**Forum mondial de l'harmonisation  
des Règlements concernant les véhicules**

Groupe de travail des dispositions générales de sécurité

**Règlement ONU n° 39 (Indicateur de vitesse et compteur kilométrique)****Proposition de série 02 d'amendements au Règlement  
ONU n° 39 (Prescriptions uniformes relatives à  
l'homologation des véhicules en ce qui concerne  
l'indicateur de vitesse et le compteur kilométrique,  
y compris leur installation)****Communication de l'équipe spéciale des prescriptions du Règlement  
ONU n° 39 relatives aux valeurs des compteurs kilométriques\***

Le texte ci-après, établi par l'équipe spéciale des prescriptions du Règlement ONU n° 39 relatives aux valeurs des compteurs kilométriques, vise à modifier et à étoffer les prescriptions applicables aux compteurs kilométriques par l'ajout de dispositions concernant : a) l'exactitude des valeurs des compteurs kilométriques embarqués ; b) la lutte contre la falsification de ces valeurs ; c) l'exactitude des valeurs affichées pour le conducteur et la protection contre leur falsification. L'élaboration de la présente proposition a été approuvée par le Groupe de travail des dispositions générales de sécurité (GRSG

Modèle A

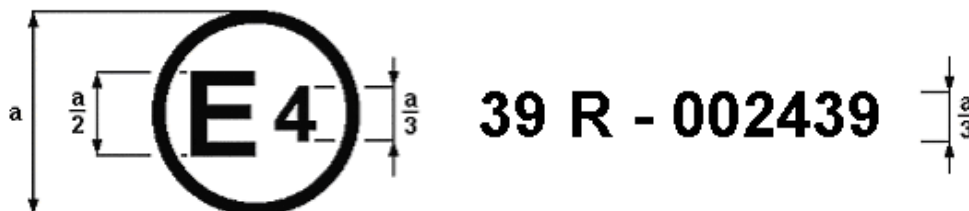
La marque d'homologation ci-dessus, apposée sur un véhicule, indique que le type de ce véhicule a été homologué aux Pays-Bas (E4) au titre du Règlement ONU n° 39. Le numéro d'homologation indique que l'homologation a été accordée au titre du Règlement ONU n° 39 tel que modifié par la série ~~0~~02 d'amendements.

Modèle B

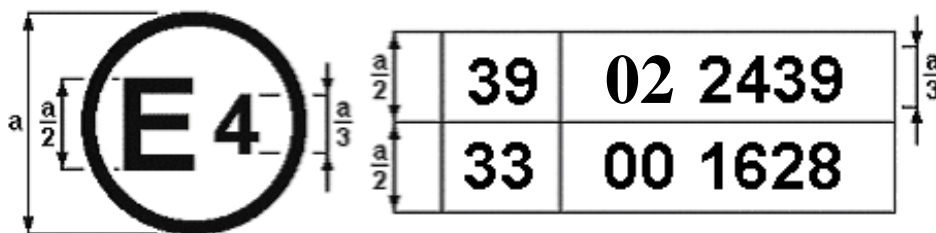
La marque d'homologation ci-dessus, apposée sur un véhicule, indique que le type de ce véhicule a été homologué aux Pays-Bas (E4) au titre des Règlements n°s 39 et 33<sup>1</sup>. Les numéros d'homologation indiquent qu'aux dates auxquelles les homologations respectives ont été accordées, le Règlement ONU n° 39 avait été modifié par la série ~~0~~02 d'amendements et le Règlement ONU n° 33 était encore sous sa forme initiale.
